工程指示 / 要求簡箋(E.I.)

工程指示編號：EI / 1613 / 20

工程編號：J - 852

工程名稱：亞皆老街中電

CUSTOMER	HONGKONG CO.	CUSTOMER APPROVAL	CUST PART NO.	X85770
			SECTION NO.	LH0091243

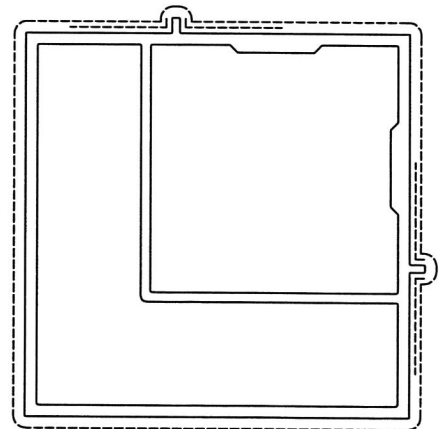
因榮陽想統一尺寸公差，現重批模圖 X85770

91243因图纸是对称的,但有个尺寸公差未统一, 现统一公差 (尺寸已圈起并已改版本)

91243因图纸是对称的,但有个尺寸公差未统一, 现统一公差 (尺寸已圈起并已改版本)
